PIANO PARTICOLAREGGIATO di iniziativa privata relativo alla  
scheda di PRG n. 174 AREA COLOMBARINA - SUB COMPARTO B2

## VALUTAZIONE SOSTENIBILITA' AMBIENTALE Integrazione

**DOCUMENTO DI VALSAT**

**INTEGRAZIONI**

Stralcio TAV. 4.11 "Zone non idonee alla localizzazione di impianti di smaltimento e recupero di rifiuti urbani, speciali e speciali pericolosi"

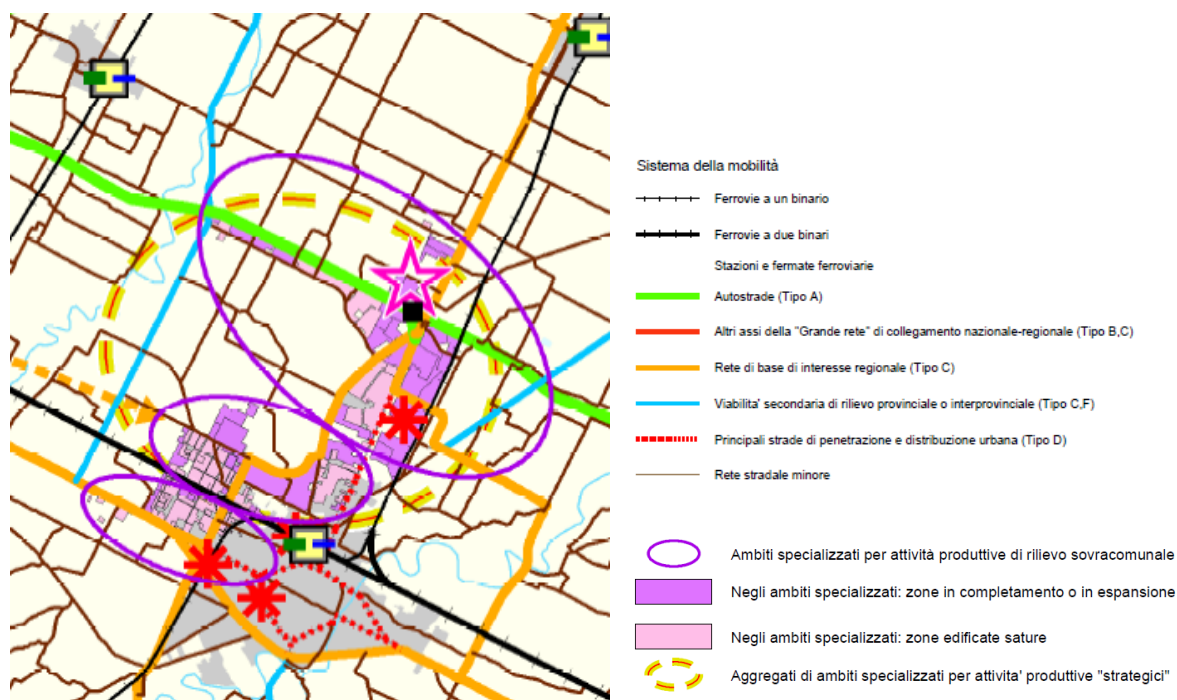
si chiede di integrare gli elaborati prodotti fornendo uno specifico riscontro alla tav. 4 del PTCP e all'art. 6.2, Pianificazione in materia di gestione dei rifiuti, delle NTA dello stesso Piano provinciale. Analogamente occorre dare evidenza della compatibilità dell'intervento con l'art.8.6 del PTCP, disciplina in materia di programmazione e pianificazione commerciale, anche alla luce delle destinazioni d'uso indicate all'art. 3.1, b4, delle NTA del PRG e richiamate nelle norme dello strumento in oggetto.

La tavola di interesse è la Tav. 4.11 (scala 1:25.000), di cui si riporta uno stralcio dal quale emerge che l'area in esame è classificata non idonea alla localizzazione di impianti di smaltimento e recupero di rifiuti. In merito a tale argomento, si dichiara che il progetto non prevede tali impianti e che non sono neppure previsti il recupero e l'utilizzo di rifiuti per le operazioni di innalzamento del piano campagna: qualora necessario saranno utilizzati i materiali ammessi dalle normative vigenti al momento della specifica attività.
